Codice procedura (ID_VIP/ID_MATTM): 10397

Progetto per la realizzazione del Porto turistico-crocieristico di Fiumicino - Isola Sacra

Osservazioni alle integrazioni alla Relazione paesaggistica prodotte dalla Società Fiumicino Waterfront in data 6.6.2024

dell'Associazione Carteinregola

PTPR - Tavola B - Costa mare

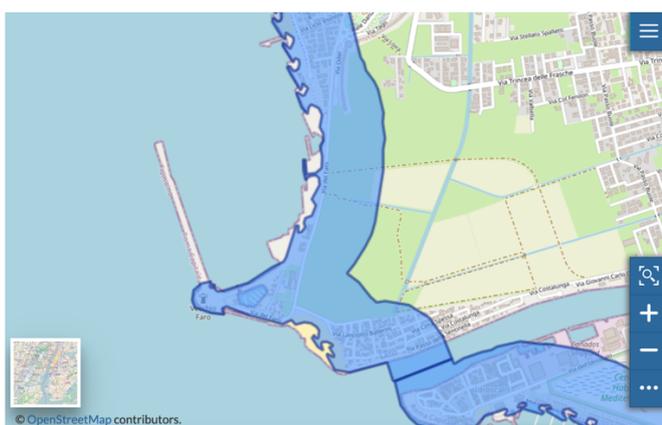
Senza considerare che la porzione di territorio su cui insiste il progetto del porto crocieristico cade proprio in quella parte di territorio interessato dai beni paesaggistici; cade precisamente nella zona definita come “costa mare” nella suddetta Tavola B che illustra tutti i beni paesaggistici e ne indica la profondità a 300 m dal limite della costa (vedi sopra)

Inoltre il capo III del PTPR titolato “Modalità di tutela delle aree tutelate per legge” all'art.34 “Protezione delle fasce costiere marittime” (comma 3) specifica che “sono consentite ... esclusivamente le opere destinate a piccoli attracchi”. E seppure al comma 6 aggiunge che sono consentite deroghe per le opere pubbliche e per le attrezzature portuali riferite ovviamente ai piccoli attracchi del comma precedente, appare evidente che non si può certo considerare opera pubblica un porto crocieristico completo di imponenti attrezzature commerciali e terziarie in concessione ad una società privata per 90 anni.

Figura 3.58: Schematizzazione delle possibili alternative future per raggiungere il sito oggetto di studio

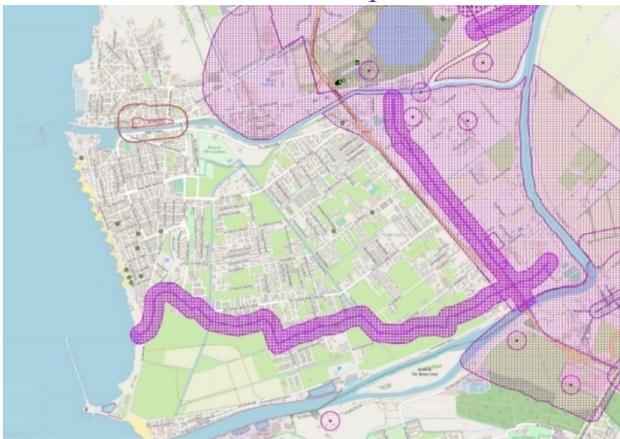
Le tre alternative proposte nella fig. 3.58 sono il risultato di quanto sopra riportato: come è facilmente riscontrabile le prime due vie indicate con 1 e 2 corrono in buona parte in adiacenza della sponda del fiume Tevere, tutelata per m. 150 di fascia di rispetto dal PTPR, eccetto per la parte più verso il mare, dove è stata prevista una variazione del tracciato per la presenza del SIC "Isola Sacra"; ma non è tutto, perché tale modifica del tracciato andrebbe ad incidere in più punti sulla strada antica tutelata con vincolo di PTPR più volte citata, come si può verificare dallo stralcio della tav B del PTPR sotto riportata

Ovviamente anche il tracciato della strada proposta n. 3 avrebbe lo stesso problema per la parte verso il mare.

Le tre strade alternative procedono poi verso nord fino ad arrivare a via della Scafa e quindi in area tutelata con vincolo PTPR e con DM 1985

Figura 4.24: Stralcio PTPR Tav B per Aree archeologiche in relazione all'area di progetto

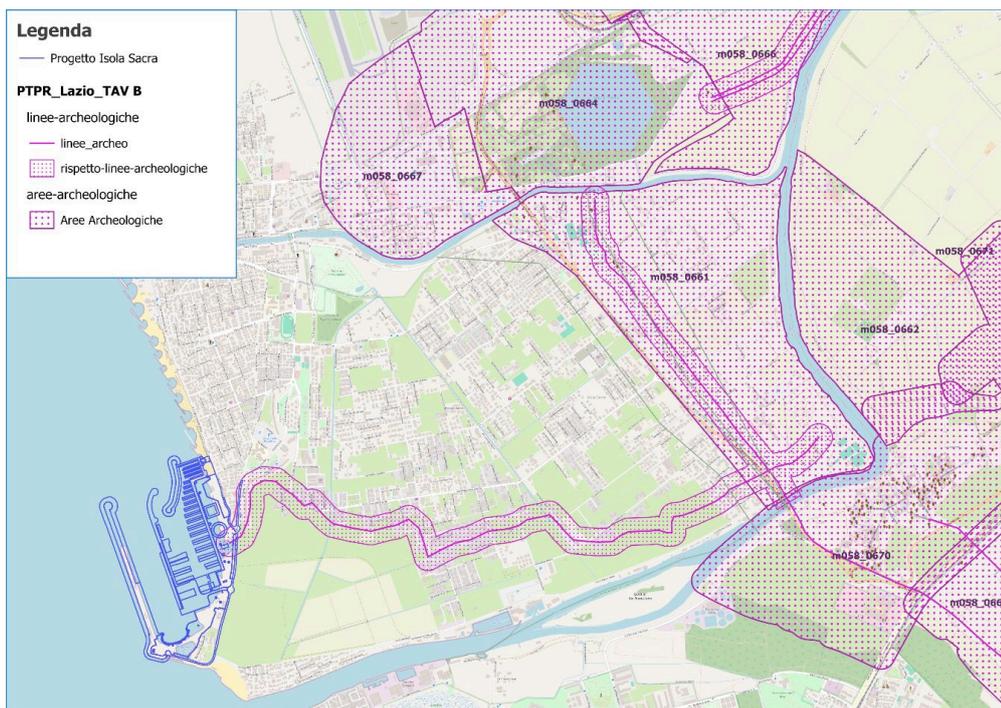
Si prosegue nell'errore di considerare gli interventi stradali al di fuori del progetto del porto crocieristico. Tutti sappiamo bene che il solo porto in progetto non incide direttamente sulle importanti aree archeologiche note (Ostia antica, Portus, Porto di Claudio e di Traiano, la via Flavia severiana, il complesso di S. Ippolito, le terme di Matidia, il complesso dell'Iseo di Porto), ma tutte le infrastrutture ad esso connesse inevitabilmente andranno a interferire con le suddette aree archeologiche che rappresentano, o meglio, dovrebbero rappresentare il fiore all'occhiello di questo territorio.

Quindi, anche se il porto risulterà adeguatamente distante dalle aree archeologiche di primaria importanza, non lo saranno le infrastrutture direttamente connesse con il funzionamento del porto in progetto, in primis la rete stradale prevista affinché il porto crocieristico possa funzionare.

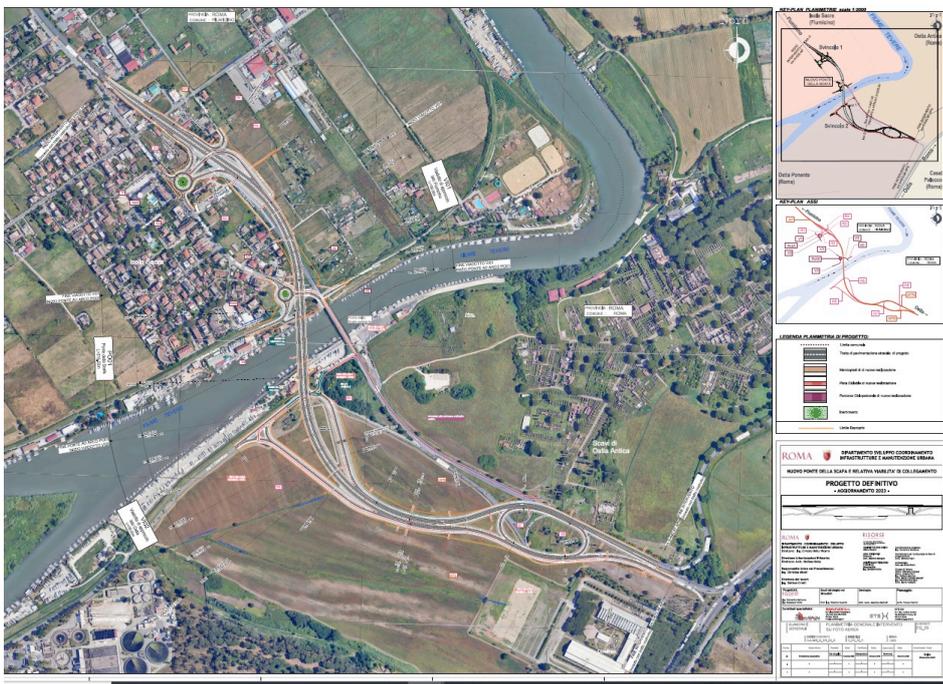
Si tratta di una nuova infrastruttura stradale che si sviluppa per km. 2 realizzata in variante plano altimetrica all'esistente via dell'Aeroporto-Via della Scafa, in corrispondenza dell'attraversamento del fiume Tevere, che attualmente avviene mediante il "ponte della Scafa", tra i comuni di Roma e Fiumicino. Un primo progetto presentato dal Comune di Roma nel 2004 fu poi abbandonato poiché fu ritenuto inammissibile dal punto di vista idraulico e archeologico. Nel 2005 fu presentato un nuovo progetto ritenuto però non idoneo dalla Soprintendenza ai beni architettonici e paesaggistici; nel 2007 quindi fu presentato un nuovo progetto definitivo che fu approvato in Conferenza dei Servizi ma con prescrizioni. Nel 2018 fu necessario effettuare una nuova campagna di indagini geognostiche nelle aree interessate dall'intervento che hanno rilevato alcuni aspetti problematici tali da dover modificare nuovamente il progetto.

Le modifiche apportate nel 2019-20 allo schema strutturale dell'opera sono state oggetto di una nuova Conferenza dei Servizi (dato il tempo intercorso dalla precedente del 2009), nel giugno 2021 relativa non più solo al "nuovo ponte della Scafa" ma anche alla "relativa viabilità di collegamento", che si è conclusa con un ulteriore parere negativo della Soprintendenza per l'area metropolitana di Roma e per la provincia di Rieti; del Parco Archeologico di Ostia Antica; della Commissione di Riserva della Riserva Naturale Statale del "Litorale Romano".
